# PIECE N° 0 - AVIS ADMINISTRATIFS ET ELEMENTS COMPLEMENTAIRES DU PETITIONNAIRE

PROJET ÉOLIEN DU CHAMP BLANC (36)
COMMUNE DE SAINT-GEORGES-SUR-ARNON ET D'ISSOUDUN

# **AOUT 2025**

Identité du Maître d'Ouvrage : Parc Eolien du Champ Blanc SAS – Société de Valeco / EnBW SIREN: 985 086 982 SIRET : 985 086 9820 0016 188 rue Maurice Béjart 34184 MONTPELLIER

# Végétalisation de La Malterie

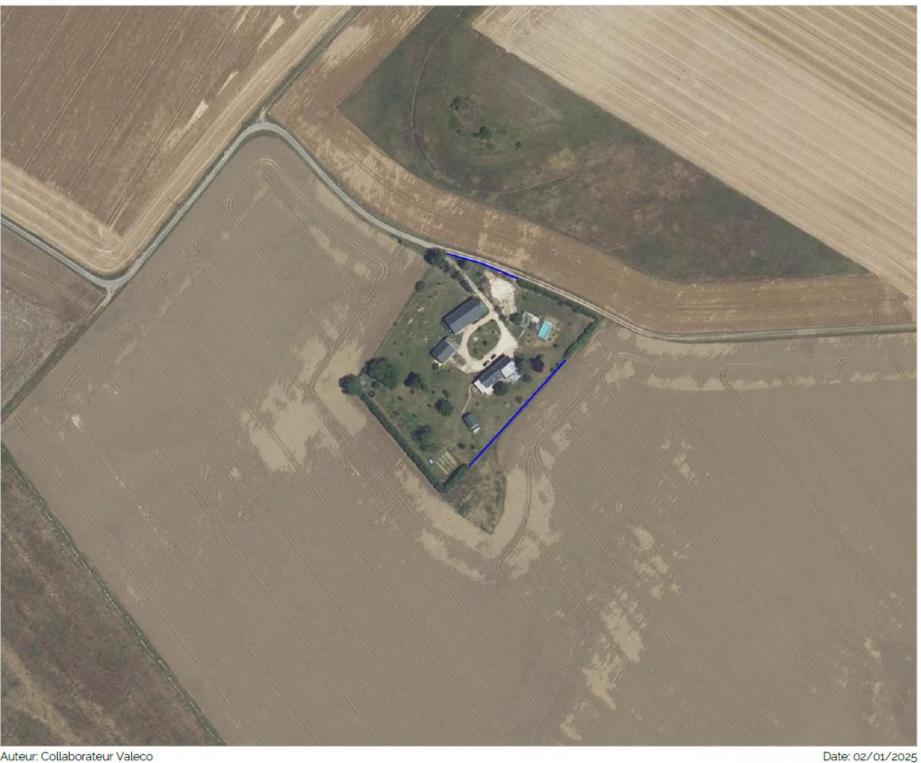
Aussi, il convient de proposer des mesures compensatoires de plantations de haie et d'arbres de hautes tiges, afin d'accompagner les habitations les plus touchées (hameaux de Saint-Soin, Château Maillot, La malterie, Le Pié Girard, La Bretonnerie, Le Petit et le Grand Chénevière) par cette densification du motif éolien et créer ainsi un écrin paysager qui formerait une zone de tampon avec ce paysage industriel.

Préciser si cette mesure est destinée uniquement aux propriétés des particuliers, et/ou s'il est envisagé d'étendre la mesure pour prendre en compte les remarques ci- dessus et ainsi proposer des plantations en limites de domaine public ou le long de parcelles agricoles (après accords préalables des propriétaires).

Préciser comment l'exploitant communiquera cette information (mesure M4) aux riverains concernés ?

La prégnance visuelle de ce parc pouvant être forte à proximité de celui-ci, une mesure de plantation de haies a été prévue et exposée dans l'étude paysagère.

Les personnes intéressées disposeront d'un contact postal, téléphonique et email pour indiquer être intéressés puis ils recevront un questionnaire pour recenser le type de végétaux ainsi que le mètre linéaire de végétaux qu'ils souhaiteraient. Ces différentes mesures d'informations permettront de s'assurer la bonne connaissance par toutes les personnes concernées de cette proposition.

Concernant la plantation en limites de domaine publique, cela pourra être étudié au cas par cas en cas de demande en ce sens, toutefois il est à noter l'existence d'une démarche similaire portée par la collectivité du Pays d'Issoudun et de Champagne Berrichonne. Cette initiative s'adresse aux collectivités et aux agriculteurs. Valeco n'a pas pour volonté de concurrencer cette démarche locale déjà à l'œuvre.
